ERRATA

Esta errata é parte integrante do manual do produto SS 710, versão 01.18.

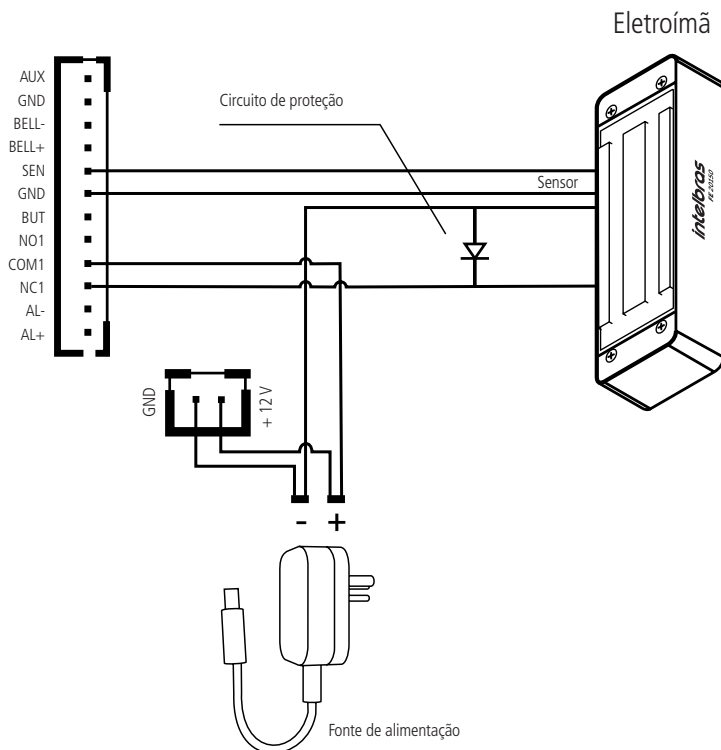
Esta errata se refere ao item 5.2 *Fechadura-eletrôimã* (p. 10). Tem como objetivo alertar o instalador sobre a forma correta de instalar a fechadura-eletrôimã, que deve ser realizada conforme o esquema a seguir:

Obs.: caso a fechadura não possua sensor, desconsidere a ligação deste.
